2 樓 B 戶

B戶 建築平面圖(套上層樑)

客戶工程變更單

B戶 排水示意平面圖(套下層樑)

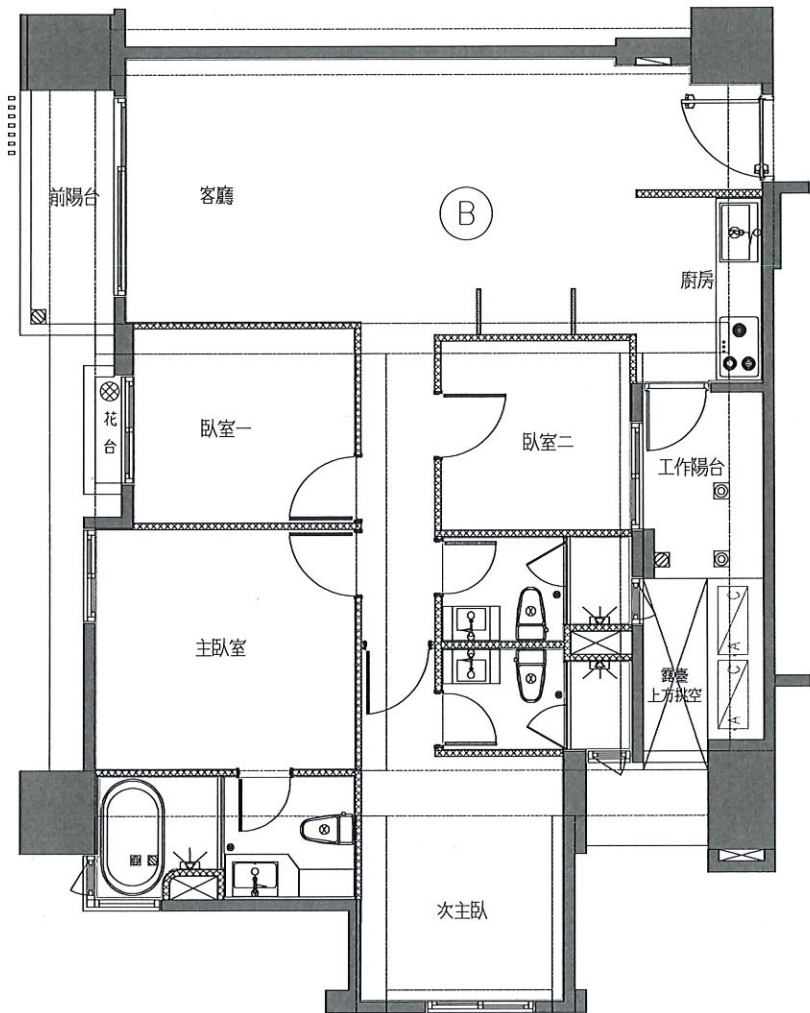
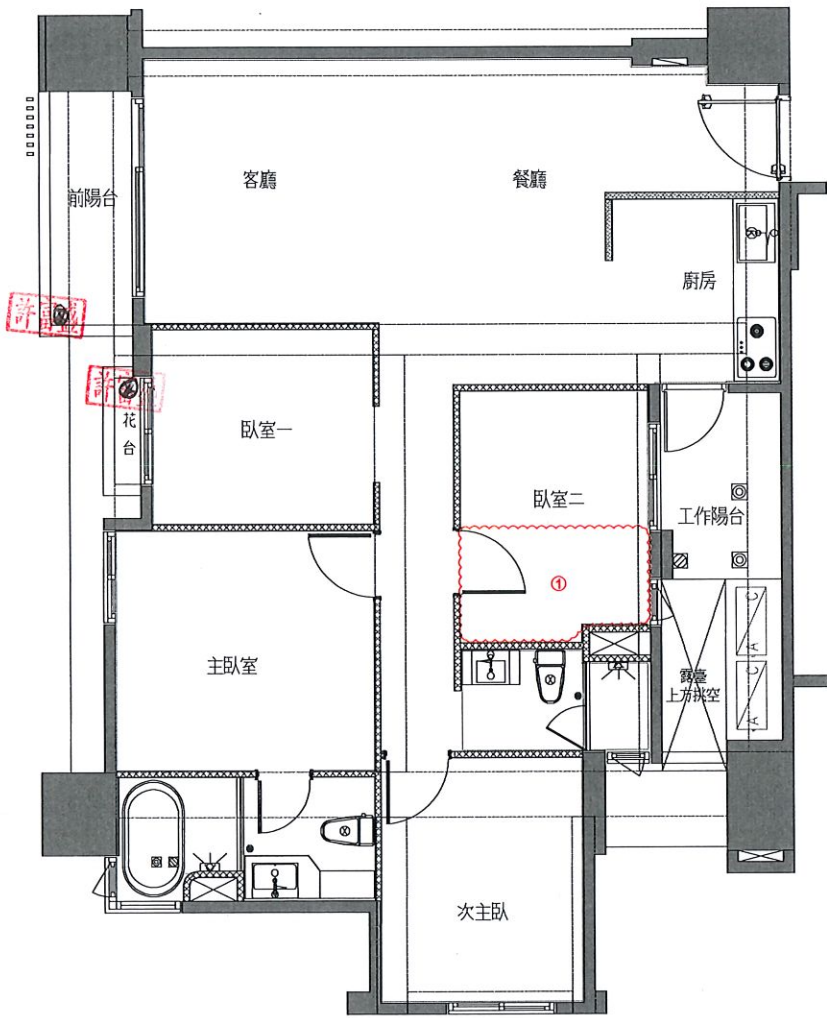
1.客浴排水全追減

B戶 冷氣套管及排水位置示意圖(套上層樑)

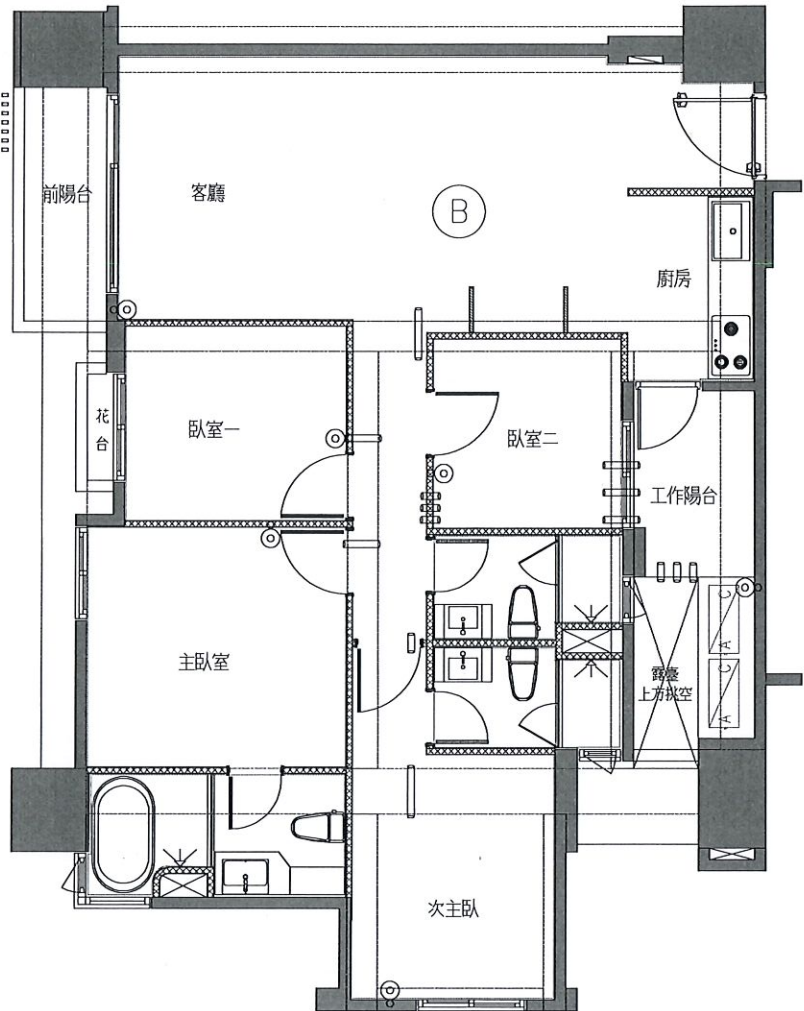
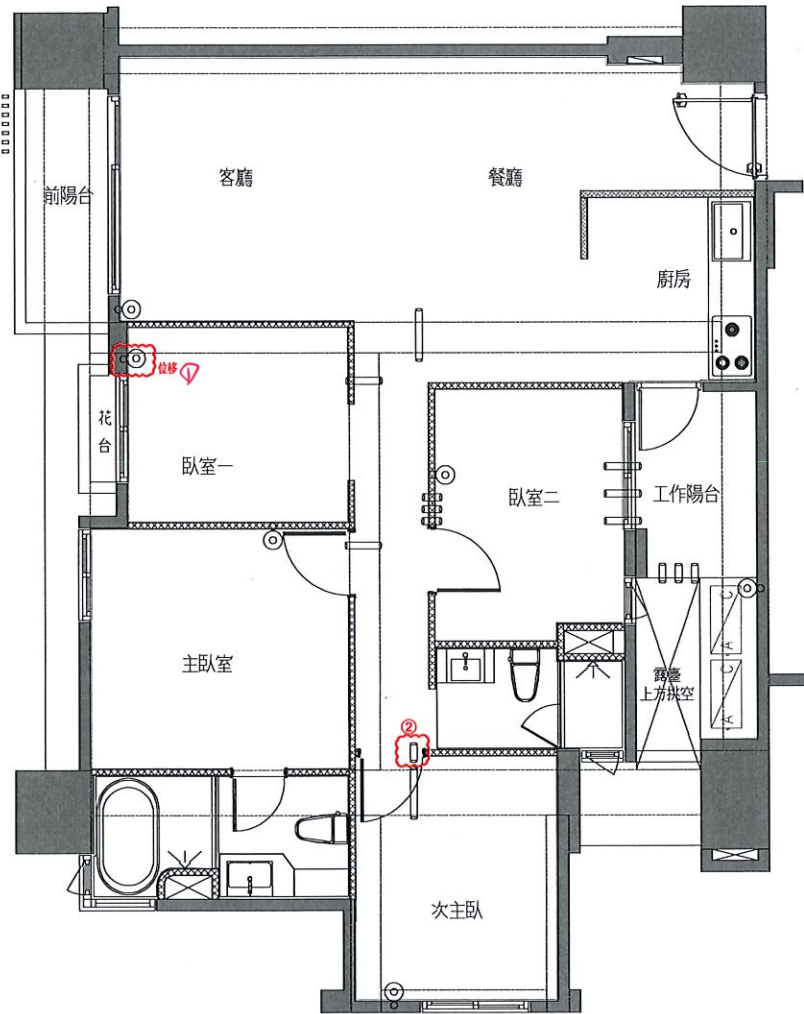
- 臥室一冷氣排水位移
- 次臥室冷氣排水位移

※變更&位移依圖面所示
